ZDM.ZP.271.2.17.2017

Dotyczy: postępowania o udzielenie zamówienia publicznego na „Przebudowa ulicy Ikara w Grudziądzu” w ramach zadania inwestycyjnego pn. „Budowa i przebudowa infrastruktury transportu publicznego wraz z zakupem taboru autobusowego w Grudziądzu”

Wyjaśnienia treści specyfikacji istotnych warunków zamówienia

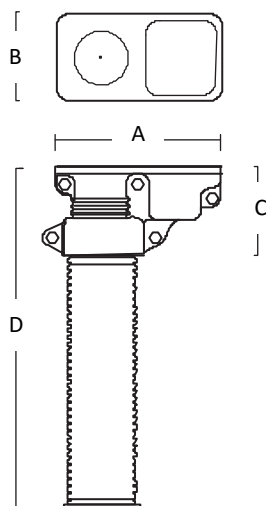
Zgodnie z opisem technicznym dla Docelowej Organizacji Ruchu Zamawiający wskazuje, iż słupki drogowe zlokalizowane na nawierzchni chodnika należy umieścić w gniazdach umożliwiających szybką zmianę uszkodzonego oznakowania. Czy Zamawiający potwierdza, iż w ramach kontraktu należy wykonać gniazda pod słupki drogowe? Jeśli tak wnosimy o podanie typu gniazda jakie należy zastosować.

Tak, w ramach kontraktu należy wykonać przedmiotowe gniazda.

Gniazdo składa się z korpusu, korka, pokrywy wykonanych z żeliwa sferoidalnego BS 2789/G-500/07, galwanizowanej kolumny stalowej i tulei wykonanej ze stali nierdzewnej klasy 304. Wykończenie gniazda musi być cynkowane elektrolitycznie, a śruby mocująca M14 A2 i montażowa M12 A2 muszą być wykonane ze stali nierdzewnej. Komora mocująca powinna być zabezpieczona pokrywą wykonaną z żeliwa sferoidalnego o klasie nośności EN 124 - B125 zamykaną specjalnym ślimakiem. Gniazdo powinno mieć galwanizowaną kolumnę stalową na płaskiej podstawie.

Średnica (mm)	A (mm)	B (mm)	C (mm)	D (mm)	Waga (kg)
76	268	130	146	600	9

Instalacja gniazd powinna być prowadzona z uwzględnieniem przepisów bezpieczeństwa i higieny pracy oraz zasadami wiedzy budowlanej. Należy przygotować otwór co najmniej 75 mm głębiej niż całkowita wysokość gniazda. Na dnie otworu należy wykonać zagęszczenie podsypki na 75 mm.
